**КОЛЕСНЫЕ ПАРЫ ДЛЯ ВАГОНОВ  
МЕТРОПОЛИТЕНА**

**Общие требования безопасности**

**Изменение № 1 ГОСТ Р 51255—99 Колесные пары для вагонов метрополитена. Общие требования безопасности**

**Принято и введено в действие Постановлением Госстандарта России от 21.03.2001 № 124-ст**

Пункт 4.3 дополнить рисунками — 1, 2 (после последнего абзаца):

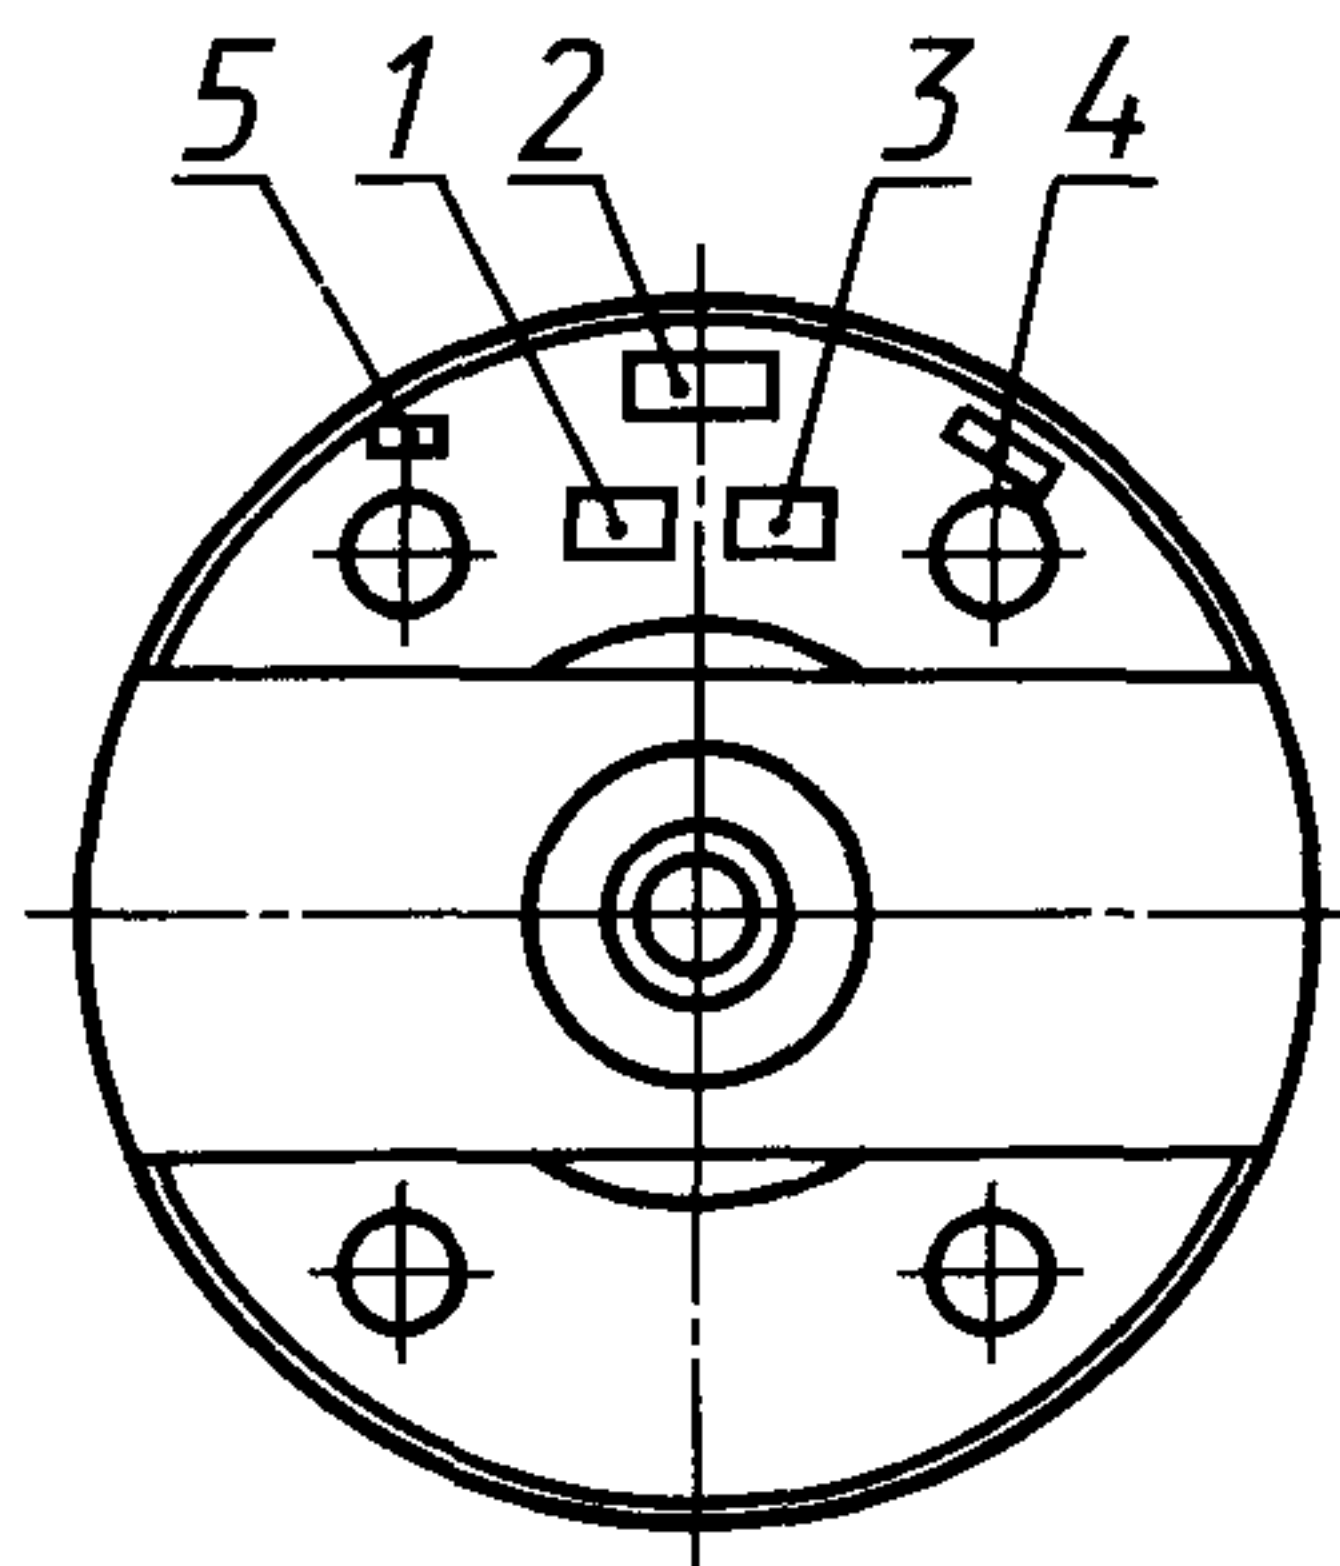
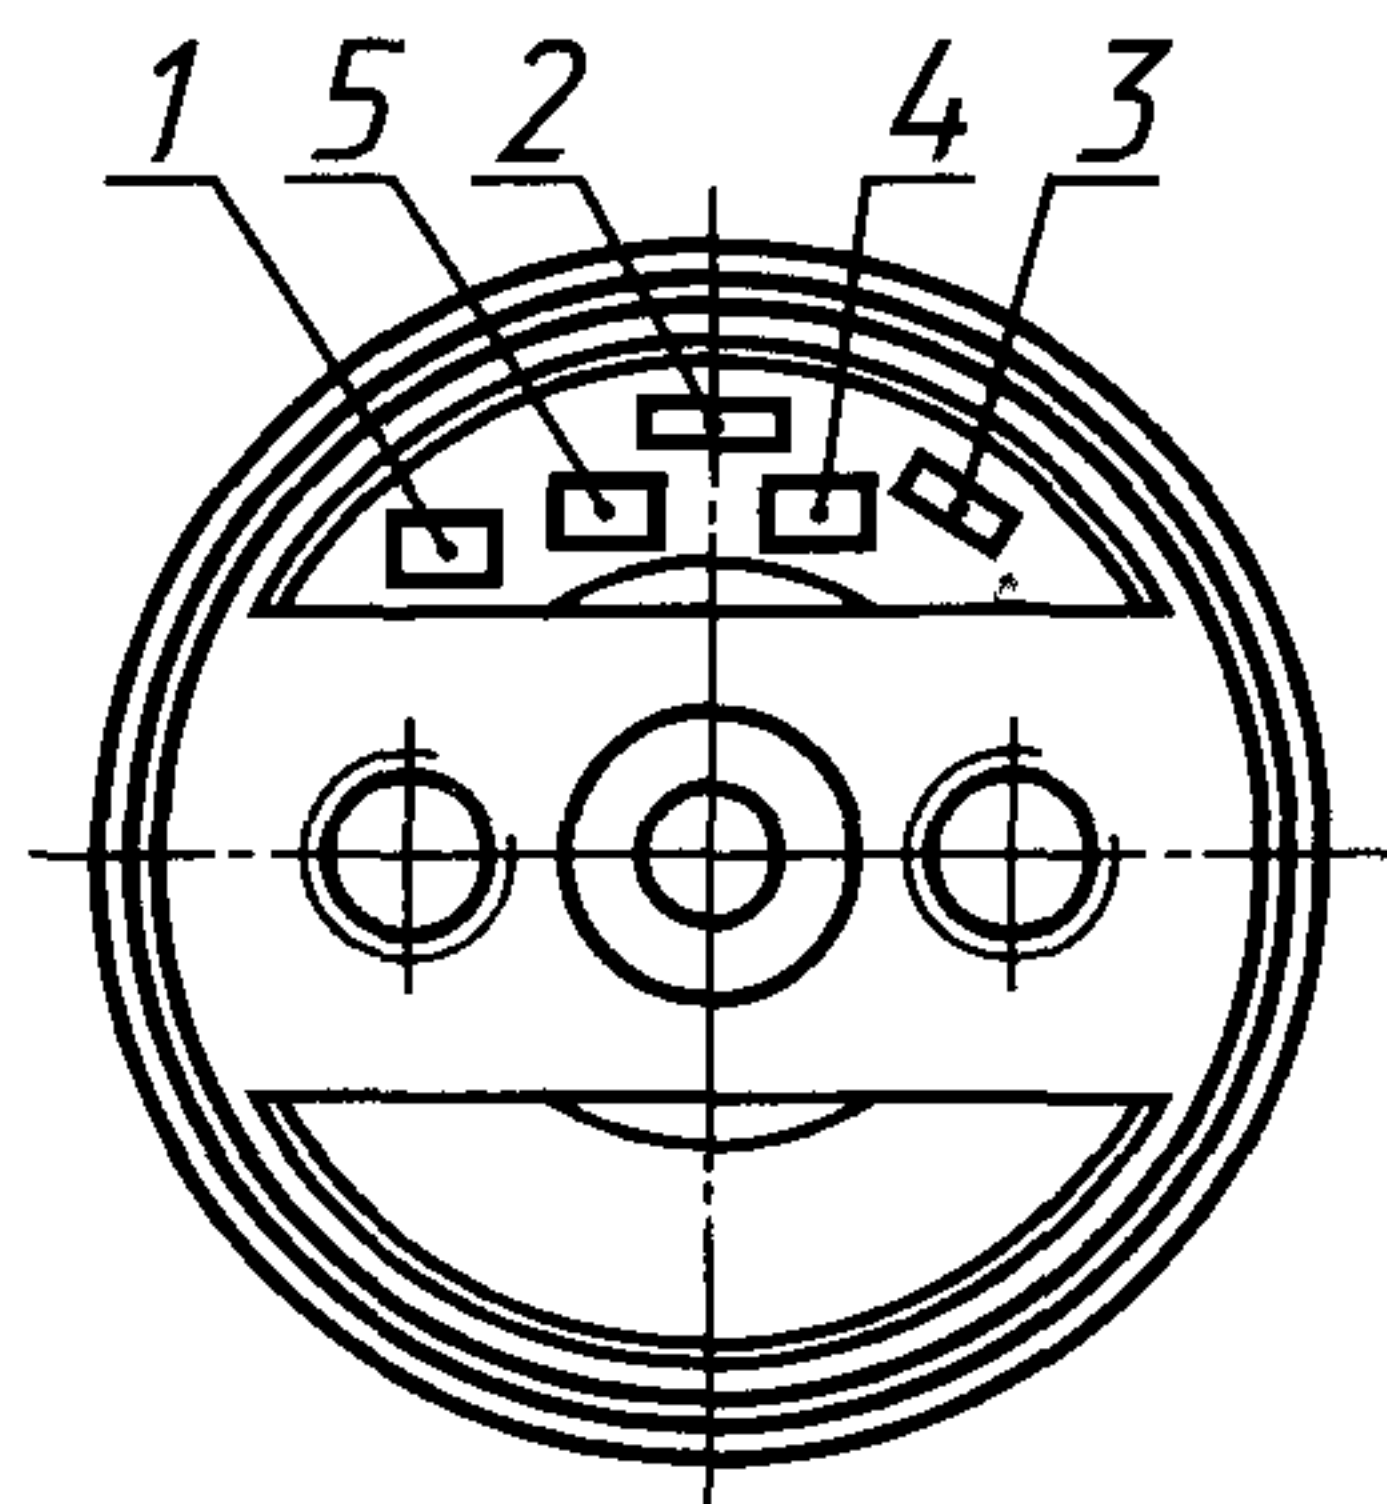
1 — знак формирования; 2 — дата формирования; 3 — условный номер предприятия, сформировавшего колесную пару; 4 — приемочное клеймо заказчика; 5 — клеймо ОТК

Рисунок 1 — для колесной пары с диаметром шейки 110 мм

Рисунок 2 — для колесной пары с диаметром шейки 130 мм

Рисунок А.9

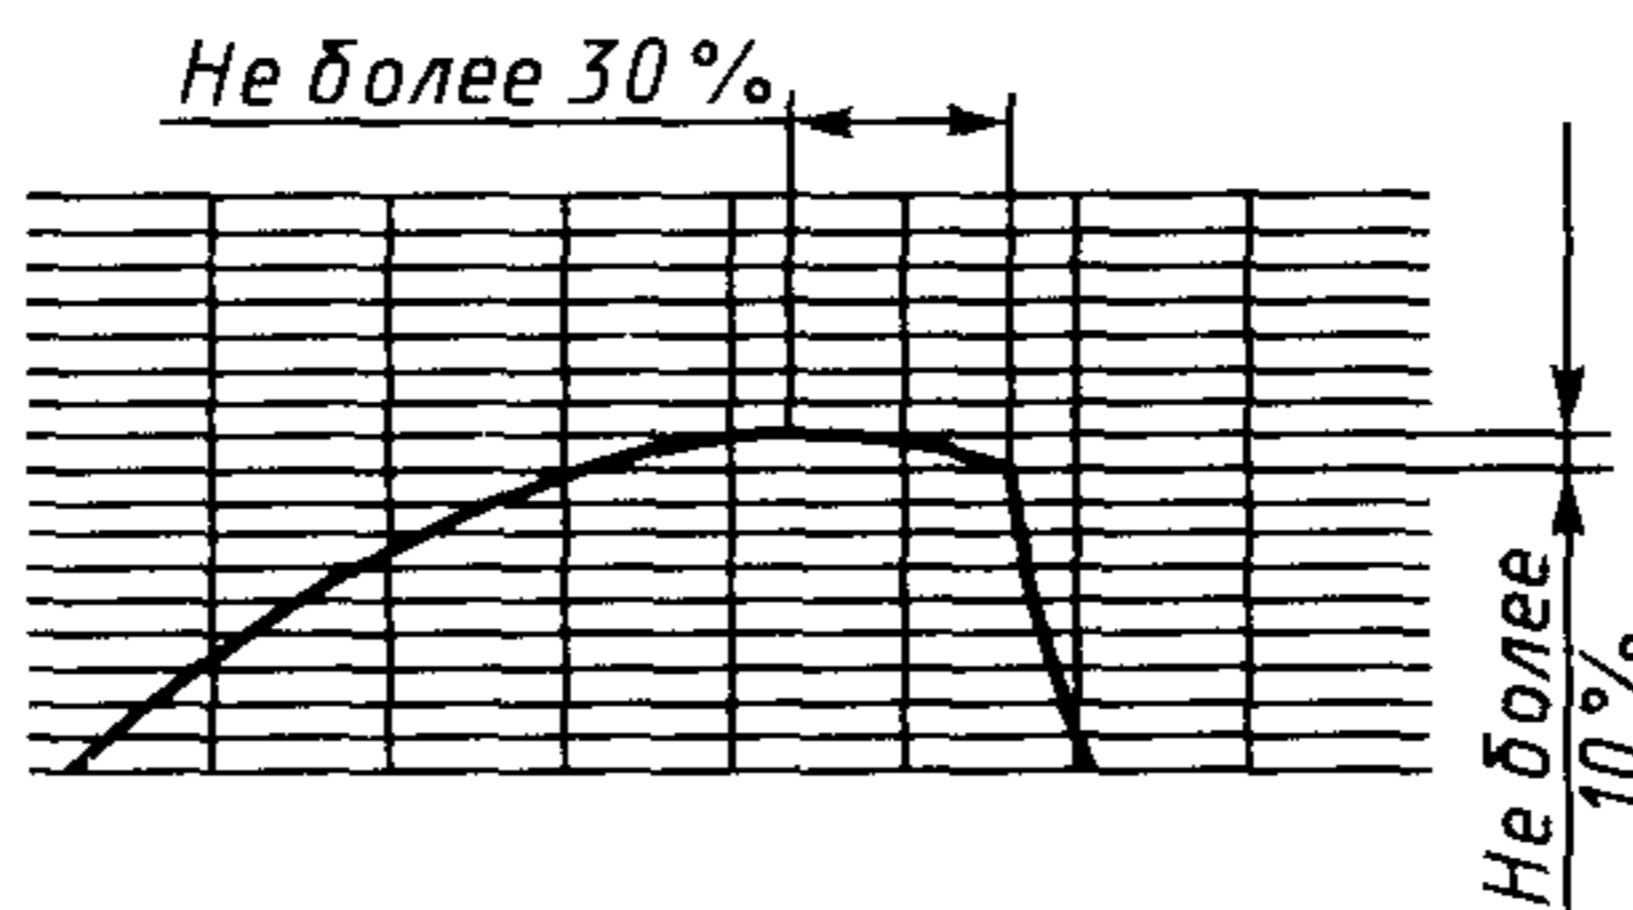
дополнить перечислениями ← ж) — и), рисунками — А.9 — А.12:

«ж) падение усилий не более 10 % максимального усилия при запрессовке зубчатого колеса на длине не более 30 % длины диаграммы (рисунок А.9);
